Dichiarazione protocollo n. del	
Comune di Roma	
Via Trionfale	civ. 8891
Identificativi Catastali:	Compilata da: Casagrande Laura
Sezione:	Iscritto all'albo: Ingegneri
Foglio: 194	
Particella: 157	
Subalterno: 507	Prov. Roma N. 26033

ABITAZIONE interno 10 - piano quarto - scala XI

DIFFORMITA' RILEVATE

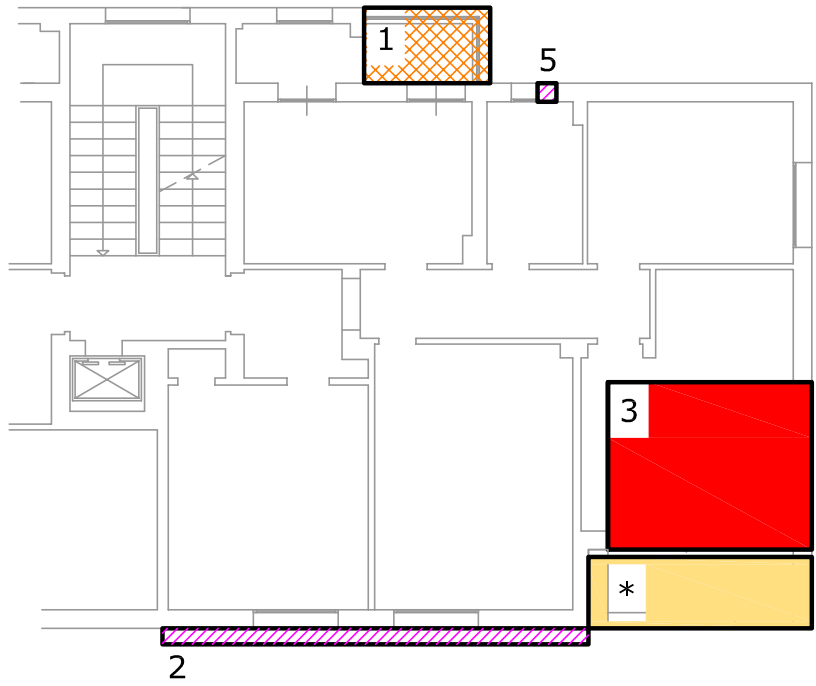
1 - Ampliamento a destinazione residenziale per sup netta totale di circa mq 2,40.
Domanda di Condonò 87/238840/10 richiesta per una superficie residenziale di mq 5,28.
Si consiglia la presentazione di documentazione aggiuntiva completa di visura storica, planimetria aggiornata, modulo-descrizione lavori e relazione esplicativa con la richiesta di ampliamento della superficie stessa, in funzione del punto 3 (osservabile già dalla planimetria del 1967)

- 2 - Riduzione di cubatura
- 3 - Chiusura di terrazzo coperto, non oggetto di alcuna Domanda di Condonò. Da rimuovere
- 4 - (opere di manutenzione straordinaria MS) Diversa distribuzione interna
- 5 - Riduzione finestra

* Presso il Catasto:
VISURA Modifica/inserimento "scala-palazzina"
PLANIMETRIA Inserimento "scala-interno-palazzina"
Errata rappresentazioni veranda

- Docfa con planimetria ed inserimento dati
- Doc aggiuntiva Domanda di Condonò
- SCIA per modifiche eseguite
